Ofício DVPR4-SD/ DPAP-SD n.º 0033/2019

Assunto: Encaminha informações para subsidiar resposta ao questionamento n.º 1 da CTOC – CBH Rio das Velhas referente ao processo de outorga n.º 5210/2016, canalização e/ou retificação de curso d'água para controle de cheias, no ribeirão Arrudas, bairro das Indústrias, relativo ao empreendimento Bacia de Detenção do Bairro das Indústrias.

(2) Figura 1 – Reservatório do Bairro das Indústrias – Situação 1 - Envoltória de Níveis d'Água Máximos para vazões com TR = 2, 5, 10, 15, 20, 25, 50, 100 e 200 Anos

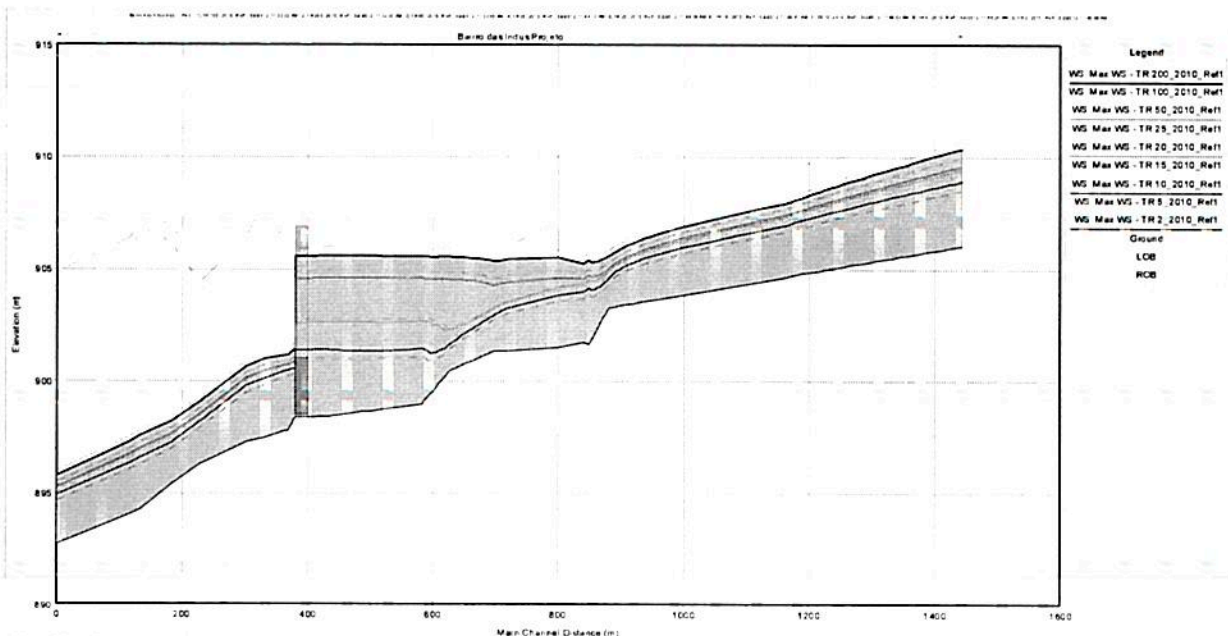
São apresentados na sequência para cada uma das situações de análise consideradas as envoltórias de níveis d'água máximos para vazões com TR = 2, 5, 10, 15, 20, 25, 50, 100 e 200 anos, seguida de tabela que apresenta as vazões estimadas, com base nos hidrogramas figuras 16 a 19 dos estudos da COBRAPE (2012), afluentes e defluentes ao reservatório do Bairro das Indústrias para TR de 100 anos, que é o TR de projeto.

Vazões (m³/s)	Situação 1
Afluente	330
Defluente	300
Redução	30

(2) Figura 5 – Reservatório do Bairro das Indústrias – Situação 5 (Horizonte 2035) – Análise da Eficiência para o Abatimento dos Picos de Vazões da Cheia Estimada para TR = 100 Anos

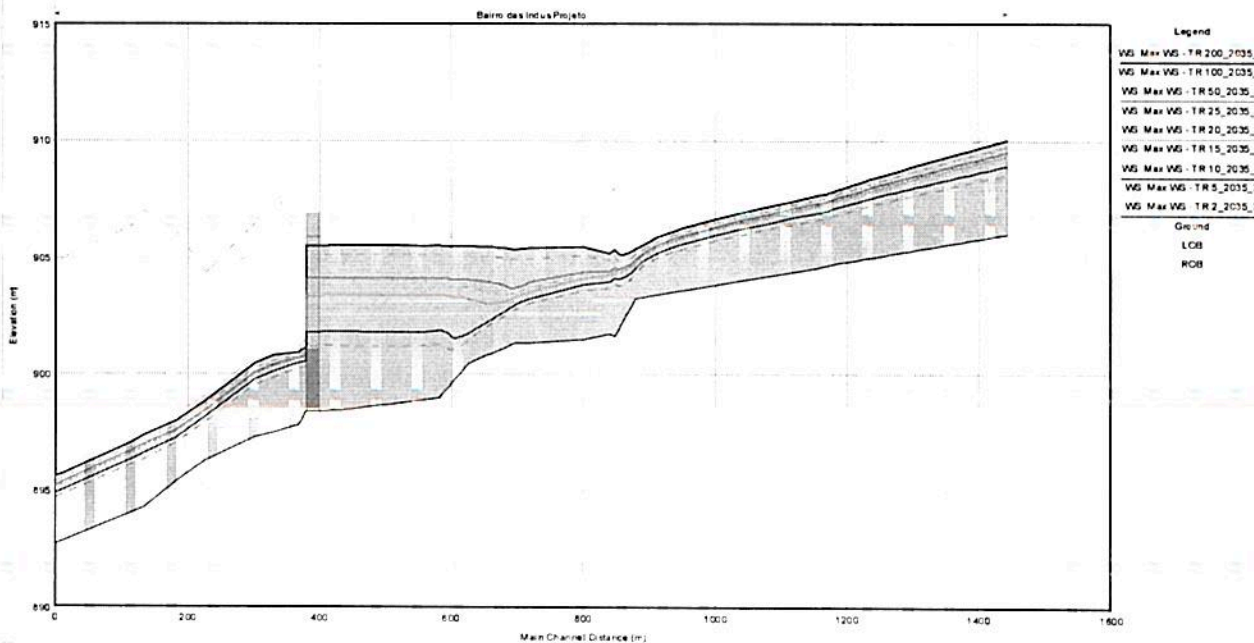
(1) Quanto ao abatimento dos picos de vazão, observam-se maiores atenuações para as Situações 1 e 3, correspondentes ao Cenário de Referência (Horizonte de 2010). Já para as Situações 2, 4 e 5, que adicionam a operação dos reservatórios Jatobá – Montante e Olaria – Lateral, a eficiência do abatimento de vazões no Reservatório do Bairro das Indústrias é reduzida, porém, havendo que considerar a necessidade de ajustes nas dimensões e aberturas das comportas do Reservatório. Importante mencionar que não há previsão de elaboração de projetos, bem como a execução das obras dos reservatórios Jatobá – Montante e Olaria – Lateral, propostos nos estudos da Cobrape (2012).

Vazões (m³/s)	Situação 5
Afluente	280
Defluente	270
Redução	10
